苏州脉塔智能科技有限公司

| 电机组合图 | 版本 REV | 比例 SCALE | 幅面 FORMAT | 分页号 PAGE |
| 尺寸参考图 | 图 号 PRO NAME | | |
| 设计 DESIGN | 工艺 PROCESS | 产品名称 PRO NAME RMD-X4-P12-10-E-L-02 | 第一视角 FIRST ANGLE PJTN |

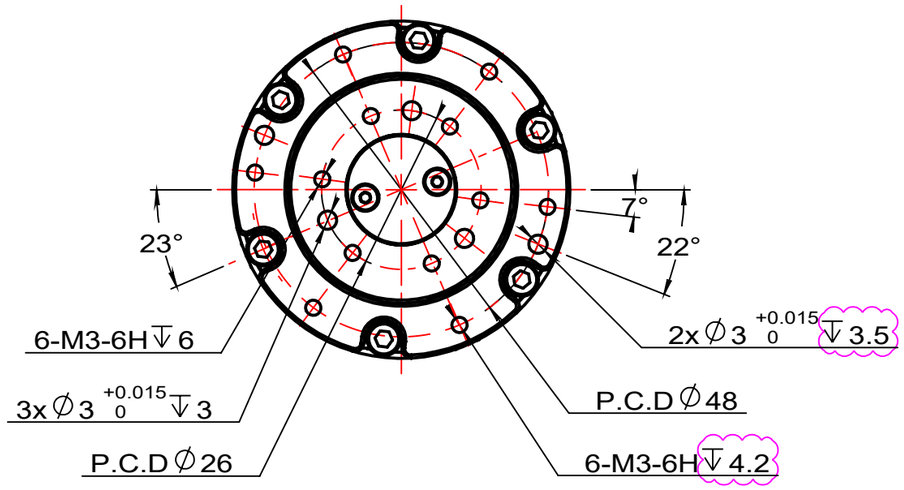
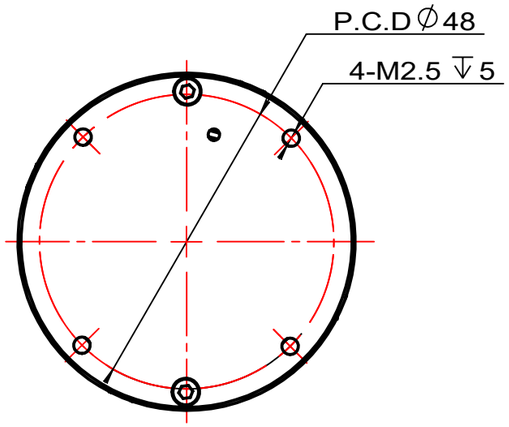
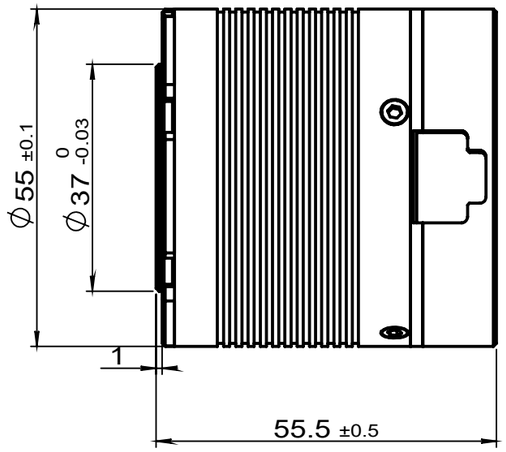
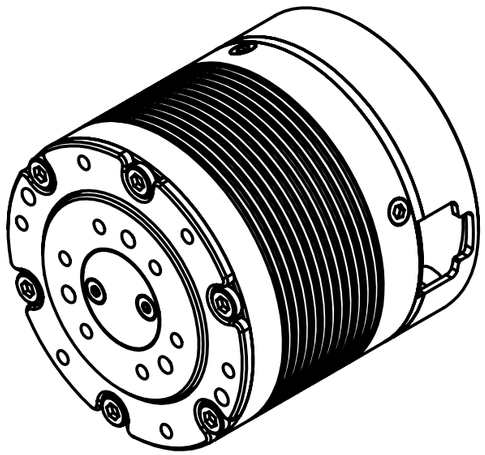
| 版本 REV. | 变更号 ECN.NO. | 变更内容 REVISION RECORD | 日期 DATE | 设计 BY |
|---|---|---|---|---|
| A1 | 20260911 | 尺寸高度减少1mm，详情见修订云 | 2026.09.11 | 刘瑞 |
| A2 | 20261015 | 出线端角度向右调整23度，与旧版本一致 | 2026.10.15 | 刘瑞 |
| A3 | 20261101 | 法兰盖板3mm销孔深度4，<br>因为A1版本高度减少1mm，深度更改为3.5mm<br>法兰盖板M3螺纹孔深度5，<br>因为A1版本高度减少1mm，深度更改为4.2mm | 2026.11.02 | 刘瑞 |
